**ПАСПОРТ ДОСТУПНОСТИ**

**объекта социальной инфраструктуры (ОСИ) № 3**

**Государственное автономное профессиональное образовательное учреждение  
Чукотского автономного округа «Чукотский многопрофильный колледж»,  
Учебно-производственные мастерские (корпус 3)**

**АКТ ОБСЛЕДОВАНИЯ  
объекта социальной инфраструктуры  
К ПАСПОРТУ ДОСТУПНОСТИ ОСИ  
№ 3**

Фото П3. Пандус на II этаже

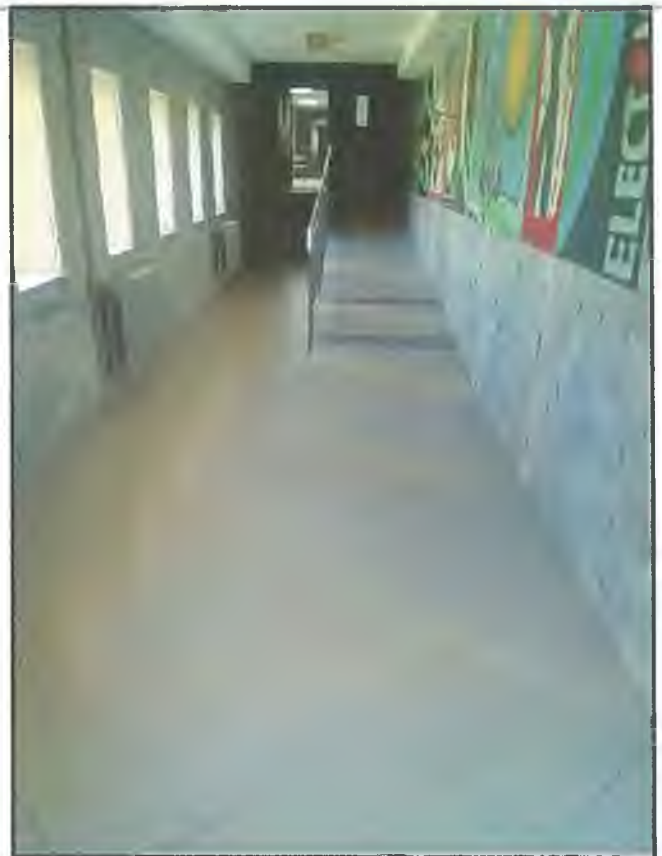
рельефными знаками			
3.6	Пути эвакуации (в т.ч. зоны безопасности)	есть	-	П5,П6	Нет доступа для инвалидов категории К	К	Монтаж подъемных устройств	Ремонт капитальный
	ОБЩИЕ требования к зоне				см. выше	-	см. выше	ТСР

Пути движения внутри здания (в т.ч. пути эвакуации) не адаптированы для передвижения инвалидов-колясочников (категории К): лестницы не соответствуют требованиям доступности. В ходе индивидуального решения с ТСР возможна адаптация путей передвижения для инвалидов-колясочников. Для этого необходимо устроить подъемные устройства или рассмотреть варианты устройства лифта для МГН категории К. Обеспечить информирующие обозначения для МГН.
